**COMPTE RENDU D'INSPECTION
D'INSTALLATIONS CLASSEES**

Etablissement	Centre d'enfouissement technique de déchets
Exploitants	CSP Veolia
Commune	Mont Dore
Lieu dit	La Coulée
Arrêté d'autorisation	n°1473-96/PS du 14 octobre 1996
Date de la visite	18 août 2010
Nom de l'agent	
Accompagné de

Photos 4 et 5 : Résurgences de lixiviats au niveau des digues de rehausse

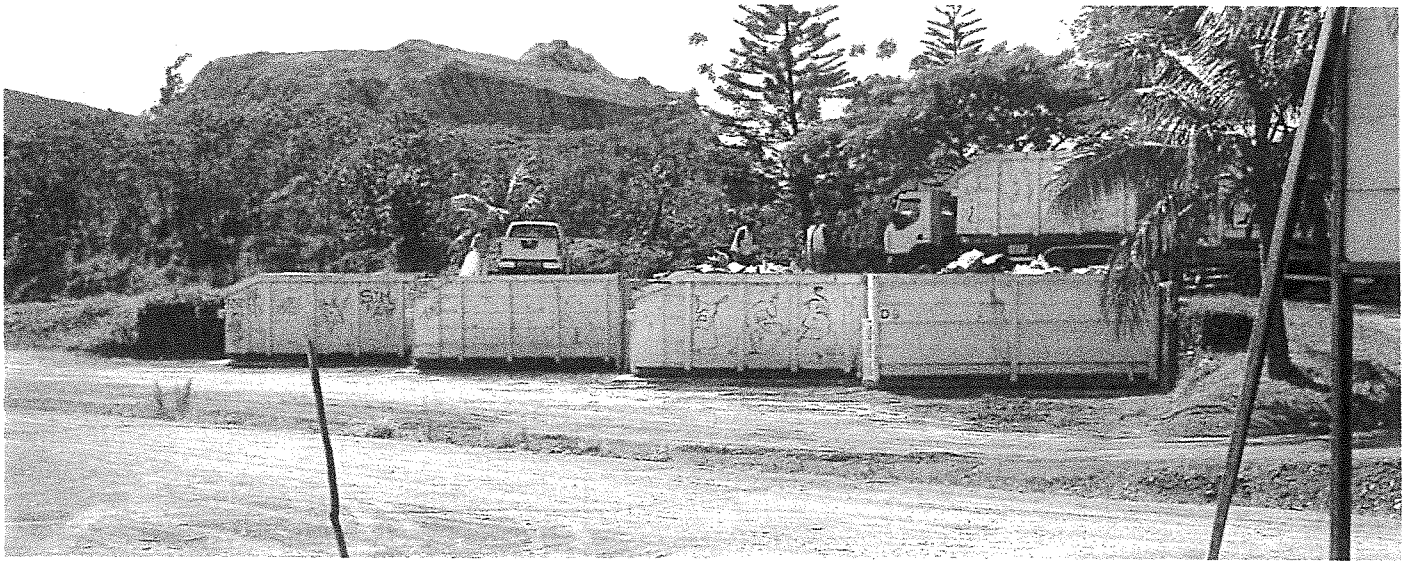
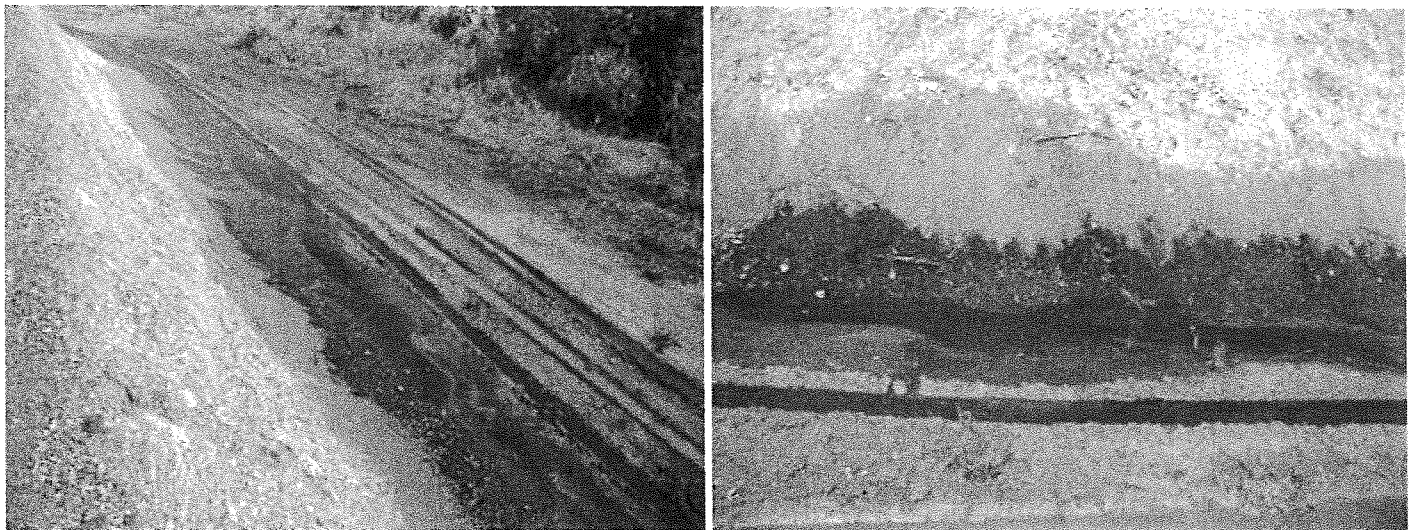
En longeant la dernière rehausse de digue réalisée sur le CET il a été constaté, sur sa face nord, de nombreuses résurgences de lixiviats au pied de cette digue ainsi que l'écoulement de ces lixiviats dans le milieu naturel.

- réaliser des analyses sur les lixiviats en résurgence portant sur les paramètres : pH, conductivité, MES, COT, DCO, DBO5, Azote global, Phosphore total, Phénols Métaux totaux (Pb, Cu, Cr, Ni, Zn, Mn, Sn, Cd, Hg, Fe, Al), Arsenic, Fluor, CN libres, Hydrocarbures totaux, composés organiques halogénés ;
- caractériser les déchets le long de la digue de rehausse, située au nord du site, sur une hauteur équivalente à celle de la dernière rehausse de digue ;
- prendre les mesures appropriées de gestion des lixiviats permettant d'éviter tout transfert de pollution dans le milieu naturel ;
